設計変更詳細

| 対象型式 | 変更時期 | 新型式 | 対象サイズ |
|-------|---------|---------|-------|
| UZ | 2006年2月 | UZ-N | 全サイズ |

表 1: 主要寸法表

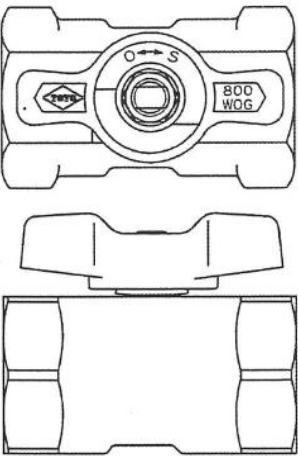
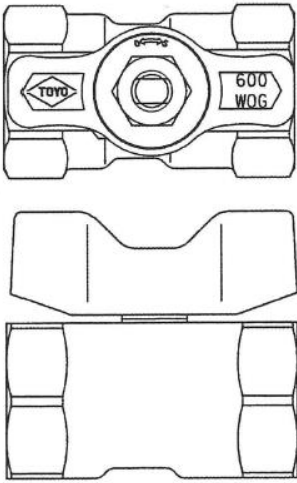
| 変更内容 | | |
|---------------|---|--|
| 全面設計変更 | | 全面設計変更のため、変更前との部品互換性はなし。 |
| 呼び圧力 | 800WOG | 600WOG |
| 最高使用圧力 | 常温の水・油・ガス: 5.5MPa 飽和蒸気 : 1.0MPa | 常温の水・油・ガス: 4.12MPa 飽和蒸気 : 1.0MPa |
| レバー表示 | <p>UZ</p>  <p>UMZ</p>  | <p>UZ-N/UMZ-N</p>  |
| Tハンドル形状 |  |  |
| 寸法 (詳細は表1) | | 面間寸法変更 高さ寸法変更 |
